**Verkehrsgutachten / Verkehrstechnische Untersuchung  
für die verkehrliche Anbindung und Verkehrsabwicklung  
für die Neubebauung KiTa und Wohnbebauung  
in Raa-Besembek im Rahmen des B-Plan-Verfahrens Nr. 3**

**Stellungnahme zur TÖB-Beteiligung**

**Aktueller Stand 22.02.2023**

Abb.: Ausschnitt Lageplan mit Ausweichstelle auf der Nord-Westseite neben Einmündung der Privatstraße

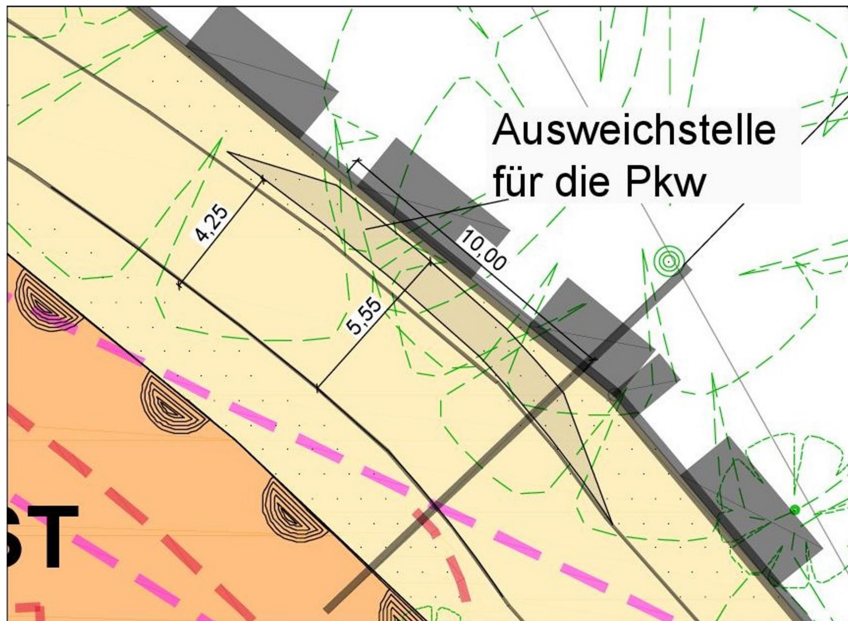
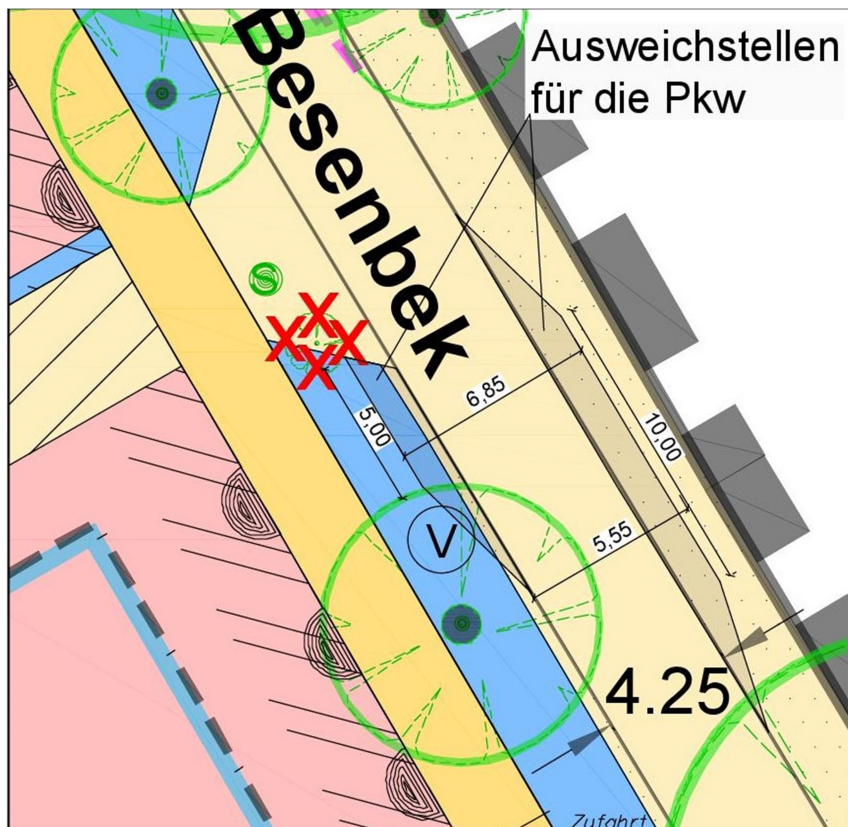
Die Straße Besenbek soll geringfügig auf 4,25 m verbreitert werden. Sie ist nicht als Einbahnstraße vorgesehen. Durch die zukünftige Nutzung der Planfläche als Wohngebiet mit Kindertagesstätte ist mit erheblich mehr Begegnungsverkehr zu rechnen als bisher. Lt. DGUV Information 214-033 „Sicherheitstechnische Anforderungen an Straßen und Fahrwege für die Sammlung von Abfällen“ ist für eine sichere Entsorgungsfahrt eine Fahrbahnbreite von 3,55 m vorzusehen. Gerade an den Stichstraßeneinmündungen, dort, wo mehrere Abfallbehälter bereitgestellt werden, wird das Entsorgungsfahrzeug einige Zeit halten, um die Leerung durchzuführen. Da in der Straße Besenbek auch ein Linienbus des ÖPNV fährt und mit landwirtschaftlichen Fahrzeugen zu rechnen ist, muss die Straße – zumindest im Planungsgebiet – so weit verbreitert werden, dass sich solche Fahrzeuge ohne Gefahr begegnen / aneinander vorbeifahren können. Hierzu gibt es in der RAST 06 entsprechende Vorgaben. 4,25 m ist deutlich zu wenig.

6. Eine Standardlösung mit 6.5 m Fahrbahnbreite ist hier völlig überdimensioniert und wegen der beidseitigen Baumreihen nicht realisierbar.
7. Für die wenigen Begegnungsfälle Bus/landwirtschaftliche Fahrzeuge/Müllfahrzeuge – Pkw tagsüber in dem kurzen Straßenabschnitt der Straße Besenbek reichen die geplanten 4,25 m tatsächlich nicht aus. Deshalb werden zusätzlich drei 8-10 m lange und 1,30 m breite Pkw Ausweichflächen als zusätzliche bauliche Maßnahme vorgeschlagen. Zwei liegen auf der Ostseite und eine auf der Westseite bei der südlichen Einmündung des Stichweges zum neuen Wohngebiet. Damit können Pkw in den beiden Ausweichstellen mit 5,55 m Gesamtbreite an Bus/Lkw/Trecker gut aneinander vorbeikommen (Detailpläne nächste Seite 3).

Nachfolgende 2 Auszüge aus dem Lageplan vom 17.02.2023 zeigen die Ausweichstellen. Der gesamte Plan befindet sich als gesondertes Dokument (PDF) in der Anlage.

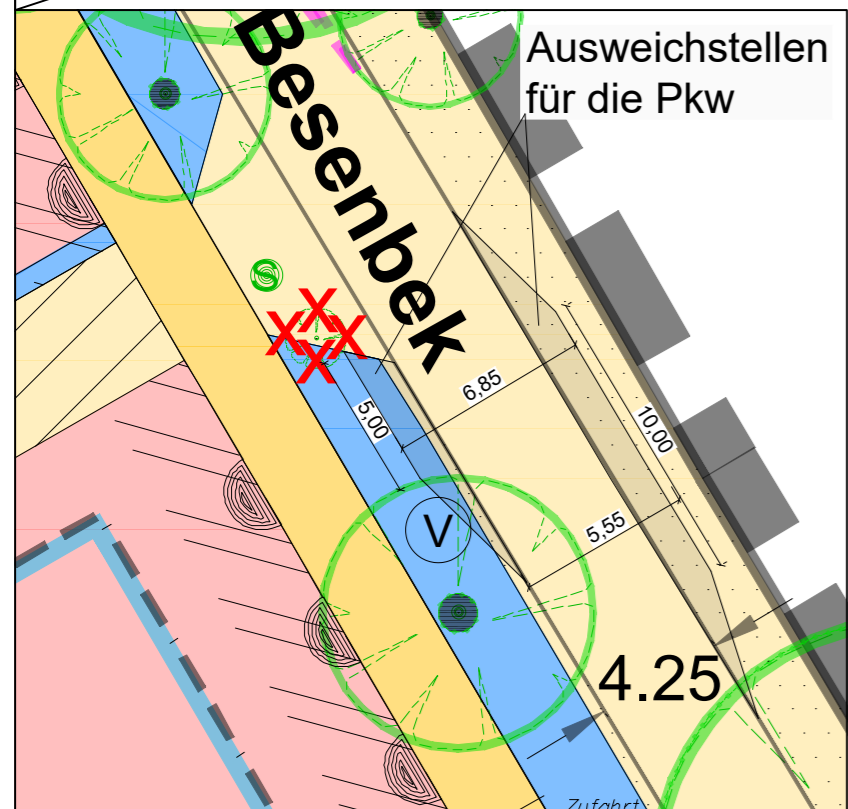
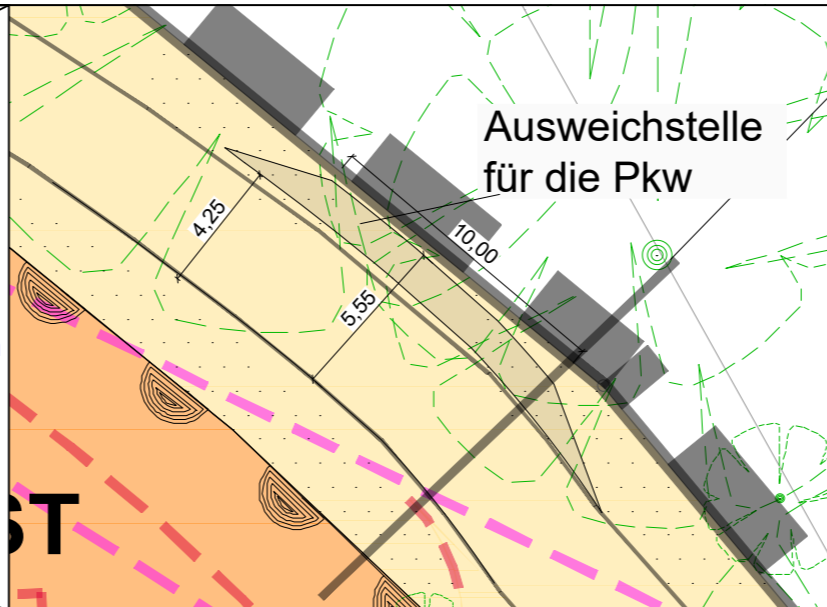
Der Gutachter attestiert hier, dass die Straßenraumgestaltung der Besenbek in diesem Abschnitt zukünftig für die geplanten Baumaßnahmen KiTa und Wohngebiet mit maximal 16 WE aus Sicht der Verkehrssicherheit für alle Verkehrsteilnehmer zu wenig sicher gestaltet sei. Es fehle eine Tempo-30 Zone, die Straßenbreiten von 3,70 m reichten selbst für einen Begegnungsverkehr PKW/PKW nicht aus. Überbreite landwirtschaftliche Verkehre würden zudem saisonal gehäuft auftreten.

Hier soll nach den Annahmen der verkehrstechnischen Untersuchungen durch die Gemeinde ein Fuß- und Radweg mit 2,8 m Breite (Begegnung von 2 Fahrrädern mit Anhängern) von der Kindertagesstätte bis zum Radweg in der Burdiekstraße realisiert werden. Dieser Fuß- und Radweg sei nicht direkt an der Straße sondern hinter den Bäumen vorgesehen, also im eigentlichen Baugebiet. Auch müsse für die zukünftig häufigeren Begegnungsverkehre PKW/ PKW eine geringe Verbreiterung des schmalen Straßenraumes plus Tempo - 30 Beschilderung vorgesehen werden.

Für die wenigen Begegnungsfälle Bus/landwirtschaftliche Fahrzeuge/Müllfahrzeuge – Pkw tagsüber in dem kurzen Straßenabschnitt der Straße Besenbek reichen die geplanten 4,25 m tatsächlich nicht aus.

Für die wenigen Begegnungsfälle Bus/landwirtschaftliche Fahrzeuge/Müllfahrzeuge – Pkw tagsüber in dem kurzen Straßenabschnitt der Straße Besenbek reichen die geplanten 4,25 m tatsächlich nicht aus. Deshalb werden zusätzlich drei 8-10 m lange und 1,30 m breite Pkw Ausweichflächen als zusätzliche bauliche Maßnahme vorgeschlagen. Zwei liegen auf der Ostseite und eine auf der Westseite bei der südlichen Einmündung des Stichweges zum neuen Wohngebiet. Damit können Pkw in den beiden Ausweichstellen mit 5,55 m Gesamtbreite an Bus/Lkw/Trecker gut aneinander vorbeikommen (Siehe Stellungnahme S.3 Punkt 7 plus Detailpläne S.4).
